SIVOM D'ENERGIE DU PAYS TOY
24 rue Soucastet – 65 120 LUZ SAINT SAUVEUR

Création d'une Petite Centrale Hydroélectrique sur le Gave de Cestrède (65)

**MEMOIRE EN REPONSE A L'AVIS DE LA
MISSION REGIONALE D'AUTORITE
ENVIRONNEMENTALE - MRAE**

Septembre 2022

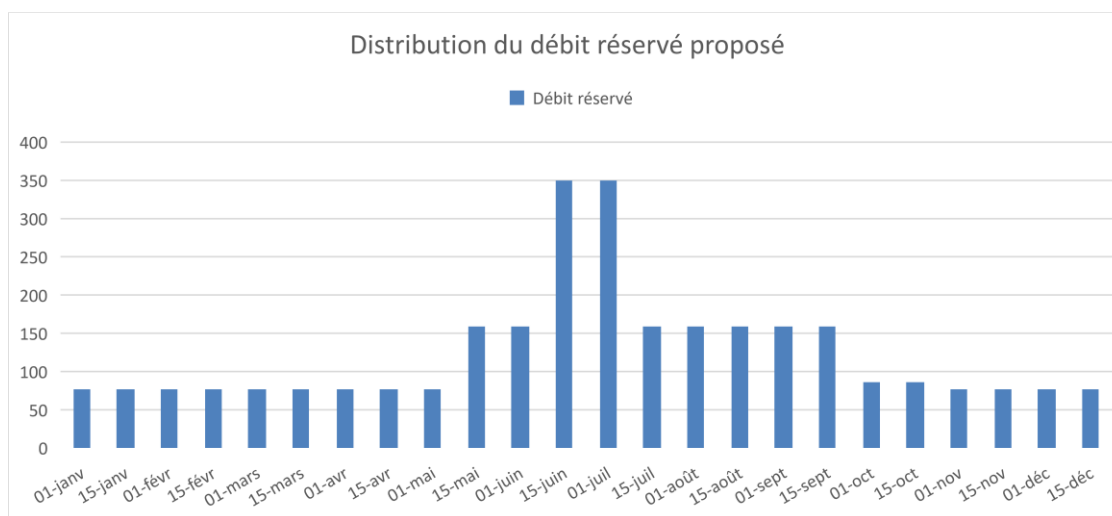
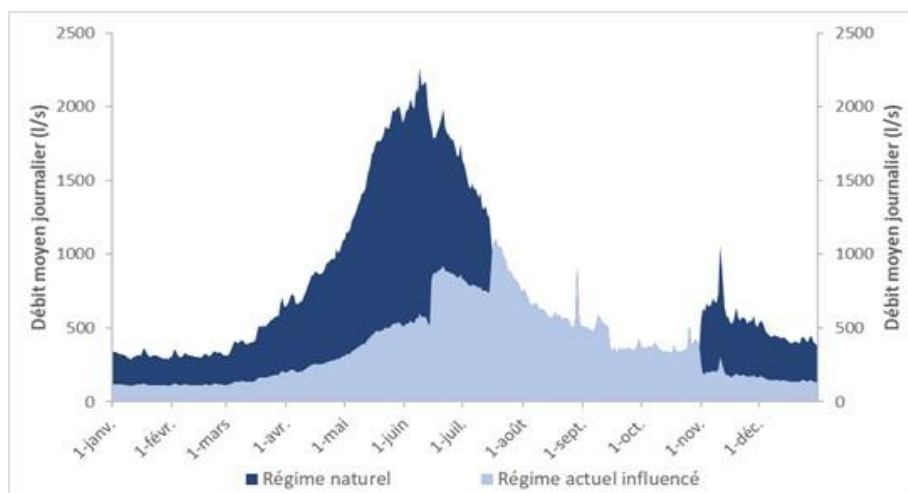
« La MRAE recommande de compléter l'analyse des impacts sur l'hydrologie du gave de Cestrède par une modélisation des effets au débit d'équipement retenu et débits réservés proposés (effets sur les débits) du gave post-projet et continuités écologiques). Suite à cette nouvelle analyse et, en cas de nécessité, des mesures de réduction ou de compensation complémentaires sont à proposer.

Ainsi, au fil des investigations et des avancées de conception, plusieurs débits réservés ont été envisagés pour ce projet :

- V0 : 70 l/s (10% du module) du 01/09 au 14/05 et 112 l/s (15% du module) du 15/05 au 31/08,
- V1/V2³ : 115 l/s en moyenne annuelle soit 16,5% du module,
- Vf – dépôt en septembre 2020 : 70 l/s (10% du module) du 01/11 au 15/05, 159 l/s (23% du module) du 16/05 au 14/06, 425 l/s (61% du module) du 15/06 au 15/07 et 159 l/s du 16/07 au 31/10.

Progressivement, au fil des propositions, le débit réservé a évolué pour prendre en compte une variabilité saisonnière et favoriser les périodes sensibles des enjeux biologiques (faune aquatique en particulier).

Le choix du régime de débits réservés finalement retenu dans le cadre de ce projet a été fait pour conserver au mieux le régime hydrologique du cours d'eau.

Dès lors, par rapport aux premiers scénarios envisagés (et en particulier le scénario V0), la période de débit réservé le plus faible (70 l/s, 10% du module) a été réduite de 2 mois (septembre, octobre) pour favoriser la composante pluviale du régime hydrologique (le débit réservé est alors augmenté à hauteur de 159 l/s soit 23% du module) et le débit de printemps et d'été a été très fortement augmenté et modulé pour favoriser le plus possible la composante nivale et privilégier à la fois la maturation des juvéniles de truites et la période d'activité maximale de celle-ci sur le tronçon court-circuité.

Dès lors, le débit réservé final proposé est évalué en moyenne annuelle à 128,2 l/s à l'année soit 18,48% du module à l'année.

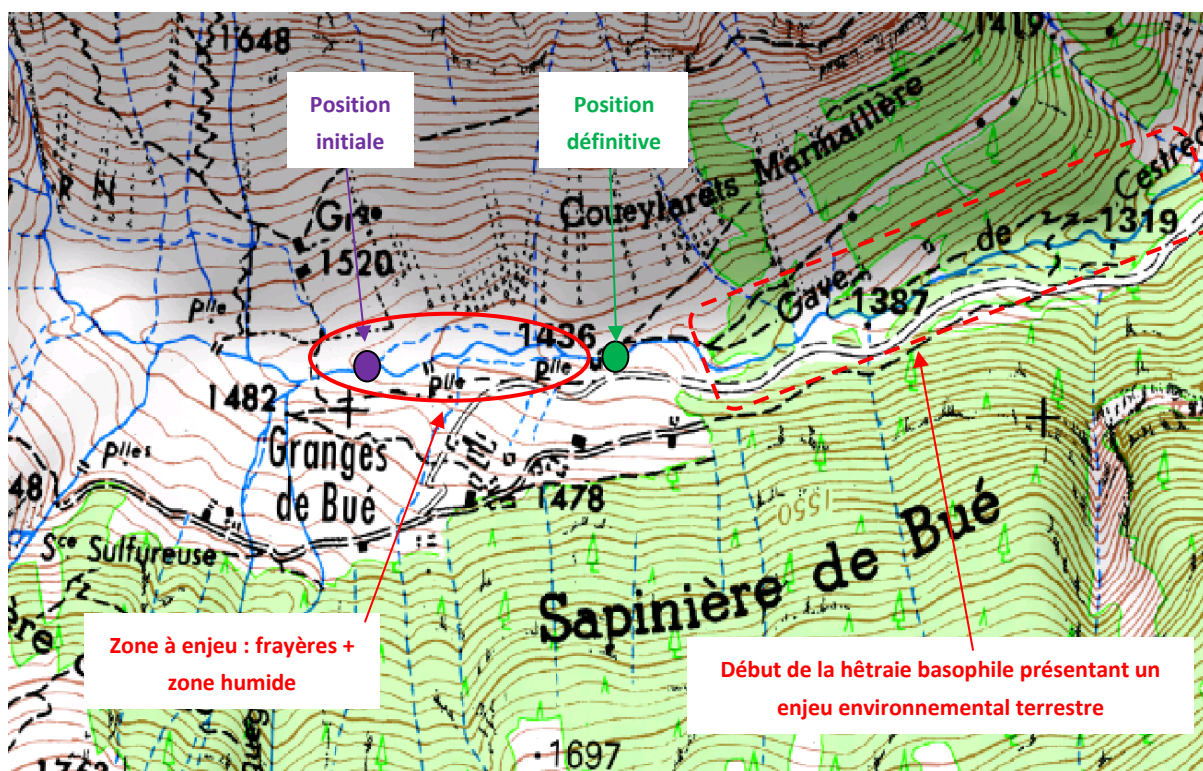
« La MRAE recommande de compléter l'analyse des impacts du projet sur les zones humides par une évaluation des impacts au niveau de la piste forestière en phase exploitation. Cette évaluation doit comprendre une étude sur les modalités d'alimentation et les fonctionnalités de la zone humide et permettre de conclure sur la potentialité de drainage par la conduite forcée. En cas de nécessité, des mesures complémentaires d'évitement, de réduction ou de compensation sont à proposer. »

Les travaux prévus pour aménager la canalisation de transfert sous la piste forestière engendrent des impacts potentiels négatifs sur la zone humide temporaires liés à la phase travaux et en particulier au risque d'écrasement ou de tassement par dépôt de matériaux ou d'équipement ou passage d'engins lourds.

La présence de la zone humide n'est pas remise en question pendant l'exploitation du projet ni son fonctionnement puisqu'une fois mise en œuvre, la canalisation sera recouverte avec les mêmes matériaux que ceux constituant la piste actuelle.

Il est très vraisemblable que la canalisation sera insérée dans le matériel rocheux sous la piste forestière et qu'ainsi le risque de drainage des eaux par la tranchée de mise en œuvre de la piste soit faible voire négligeable (par manque d'horizons organiques au droit de la mise en œuvre).

C'est pourquoi, nous identifions comme risque principal pour la dégradation de la zone humide, le risque inhérent à la phase chantier et nous proposons une mesure d'évitement pour y remédier qui consiste à identifier, confirmer la présence de la zone humide au préalable du démarrage des travaux et à la mise en œuvre d'une délimitation fonctionnelle pour éviter son recoupement avec les emprises prévues pour la réalisation du chantier.
